Acuerdo 1002 Por el cual se aprueba la incorporación del cambio en los límites de generación y absorción de potencia reactiva de la unidad 2 de la planta de generación Salto II y la respectiva curva de carga

1002

21 Julio, 2017

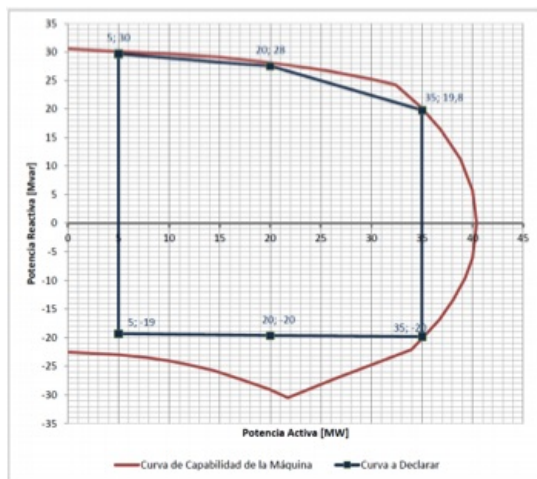
Que como resultado de la realización de las pruebas de potencia reactiva de la unidad 2 de la planta de generación Salto II, se encontraron diferencias en los límites de generación y absorción de potencia reactiva, haciéndose necesario solicitar el cambio de los parámetros de la curva de cargabilidad.
- 3**

Aprobar la declaración de una nueva curva operativa de carga de la unidad 2 de la planta de generación Salto II, en la que se define la capacidad para entrega y absorción de potencia reactiva de la unidad en función de la potencia activa generada así:

Sobreexcitación			Subexcitación		
P [MW]	Q [Mvar] Antes	Q [Mvar] Después	P [MW]	Q [Mvar] Antes	Q [Mvar] Después
5	+0	+30	5	-0	-19
20	+0	+28	20	-0	-20
35	+0	+20	35	-0	-20
